Comune di Lonato del Garda

SPORTELLO UNICO PER LE ATTIVITÀ PRODUTTIVE (SUAP)

Oggetto: Accoglimento delle osservazioni contenute nel Parere Motivato sul Progetto SUAP per la realizzazione di una struttura alberghiera in Località Lido di Lonato, presentato dalla Società URBANI srl e GOBO Società agricola srl (Determinazione Dirigenziale n. 153 del 07/11/2016)

RAPPRESENTAZIONI SCHEMATICHE DELLE TECNICHE ADOTTATE DI PROGETTO PER LA PREVENZIONE DELLE ESPOSIZIONI AL GAS RADON

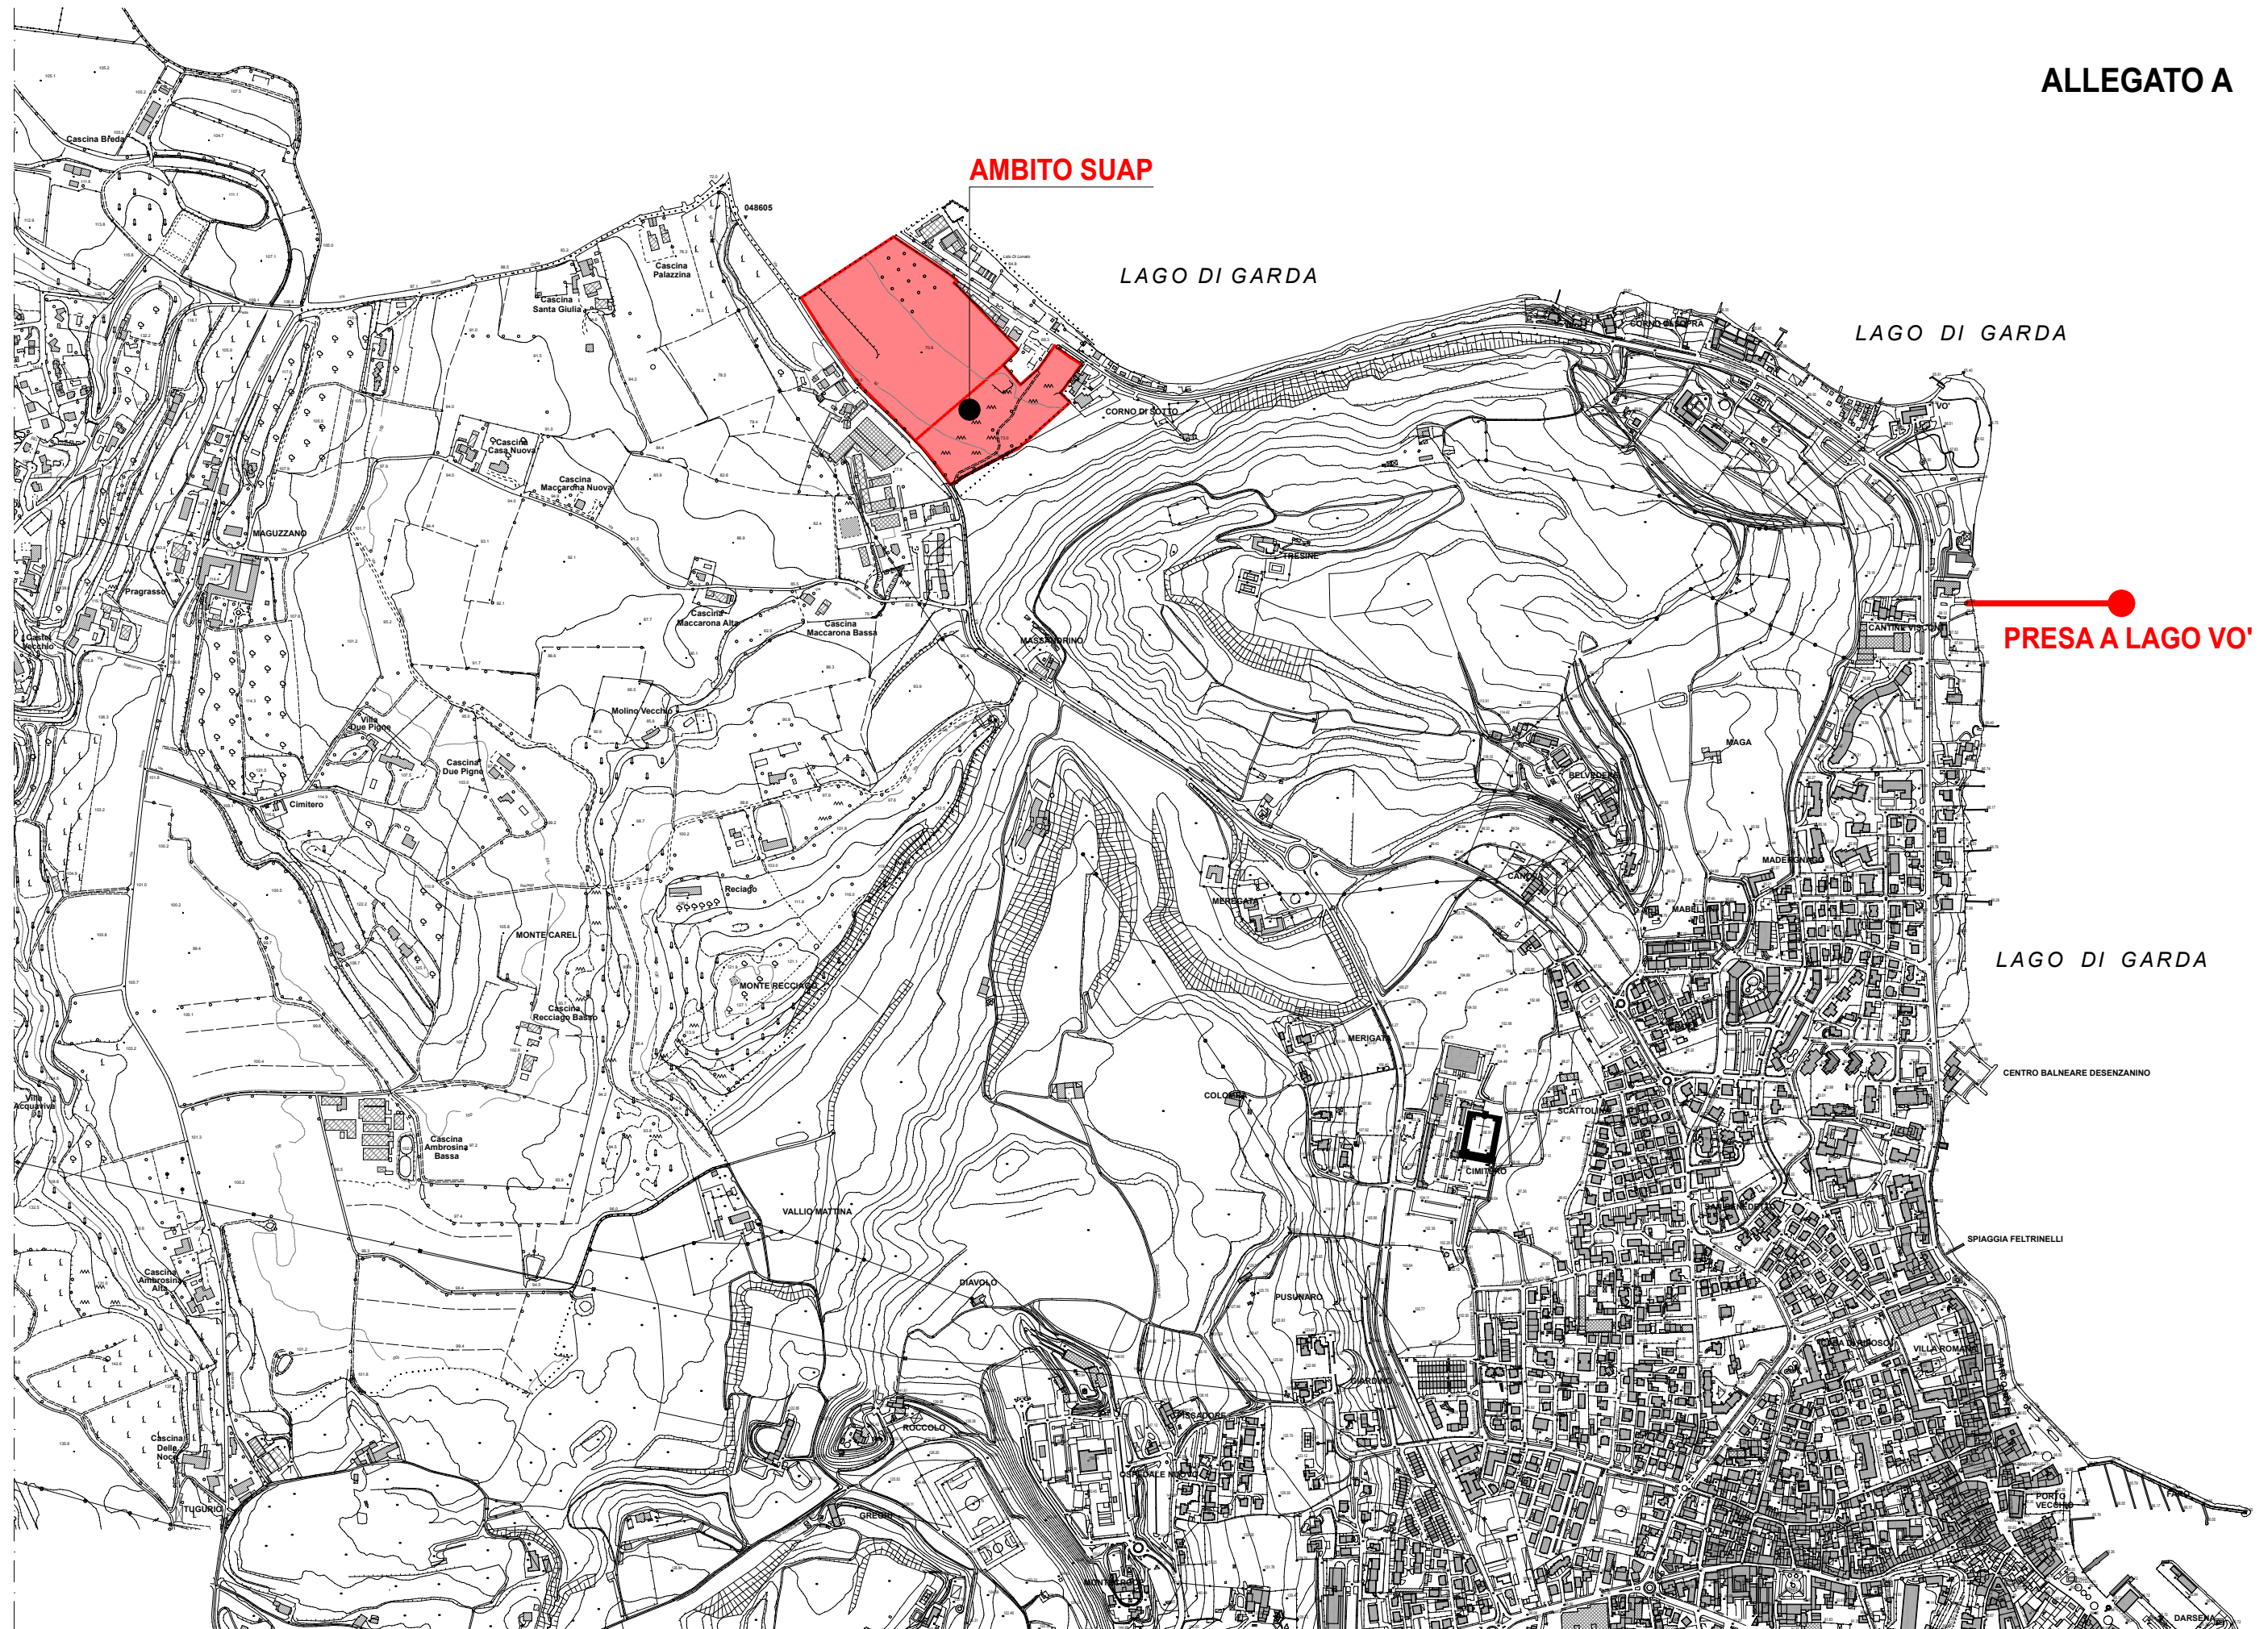
Per quanto riguarda l'osservazione dell'ATS di Brescia relativamente ai locali posti al piano interrato e per i quali è prevista la presenza di personale, si allega alla presente la Relazione tecnica preventiva all'istanza di autorizzazione in deroga all'art. 65 del D. Lgs. n. 81/2008 dell'ATS di Brescia e lo schema delle soluzioni previste per la protezione dall'esposizione a Gas Radon (**allegato C**).

Posa di una membrana impermeabile antiradon stesa sopra lo strato di magrone liscio, livellato e privo di asperità e massetto impiantistico superiore (o altro strato di completamento). La stessa risalirà anche verticalmente sull'esterno delle pareti controterra in caso di ambienti interrati, per ovvie ragioni di umidità e anche per protezione di infiltrazioni di radon da questa superficie..

Pozzetto (in calcestruzzo, plastica, polietilene, ecc.) di dimensioni circa (50 x 50 x 50) centimetri aperto nella parte inferiore e posato su uno strato di ghiaia grossa di 10-12 centimetri di spessore. Il pozzetto andrà posizionato al di sotto dell'edificio per l'attivazione di un sistema di depressione/pressurizzazione laddove si verifichi in seguito la presenza di radon.

Pozzetto (in calcestruzzo, plastica, polietilene, ecc.) di dimensioni circa 50 x 50 x 50 centimetri e comunque idoneo ad alloggiare il ventilatore di progetto.

La tubazione in pvc potrà essere canalizzata su qualsiasi faccia del pozzetto in funzione del percorso previsto. Il coperchio del pozzetto nella parte superiore consentirà la messa in opera dell'impianto e la sua manutenzione. Andrà predisposto l'allacciamento elettrico.

Tubazione in PVC di diametro normalmente 100-120 millimetri, all'estremità superiore collegata al ventilatore e destinata ad aspirare il radon nel terreno.

E' aperta all'estremità inferiore e presenta una serie di bucaure del diametro di 25-30 millimetri sul perimetro. E' avvolta e protetta da un tessuto-non-tessuto per evitare che il materiale di riempimento dello scavo, ghiaia di grossa pezzatura, penetri nella tubazione.

esempio di “vasca” impermeabile

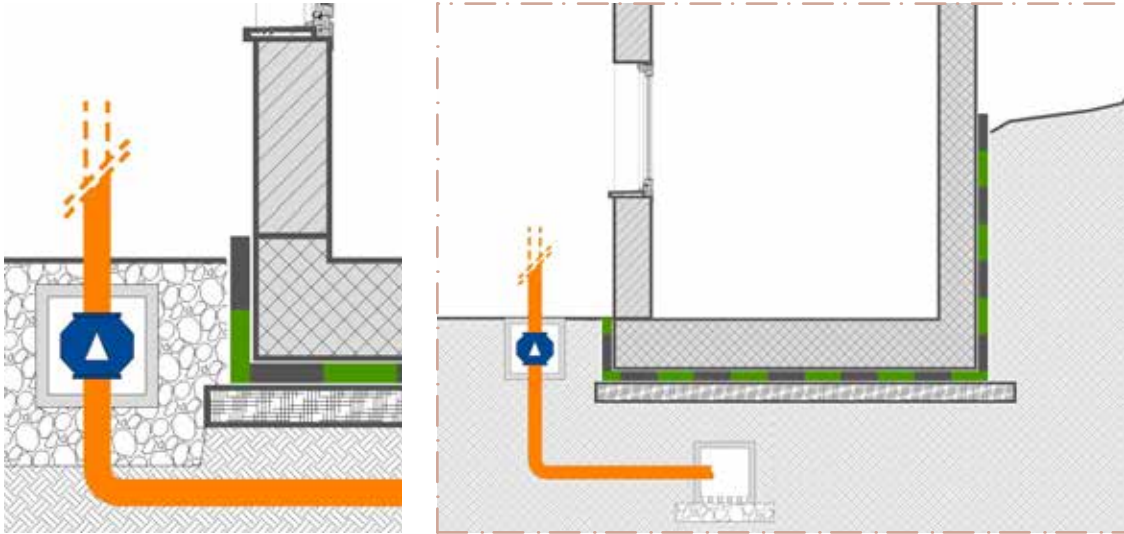
Per quanto riguarda l'osservazione dell'ARPA Lombardia, nell'**allegato A**, alla presente, è stata individuata la presa a lago Vò per la captazione di acqua destinata al consumo umano.

In relazione all'alto grado di vulnerabilità della falda, sono stati presi accorgimenti come sotto descritto e come illustrato nella tavola T14 SU r03 - planimetria urbanizzazioni - struttura di contenimento della falda acquifera - sezione stradale.

La soluzione per la protezione delle acque di falda consiste in livellare il terreno con la creazione di colonne di ghiaia, e procedere all'impermeabilizzazione con guaina tipo Preprufe e Bituthene System. Si ottiene così una vasca impermeabile a protezione delle fondazioni e delle pareti perimetrali interrata.

Il magrone di sottofondazione in conglomerato cementizio viene realizzato con un dosaggio di 150 kg/mc di cemento R325. L'adozione del sistema tipo Preprufe garantisce non solo la resistenza all'acqua e all'umidità da risalita, ma anche la tenuta al gas radon.

Si allega immagine esplicativa della "vasca" impermeabile. (**allegato B**)
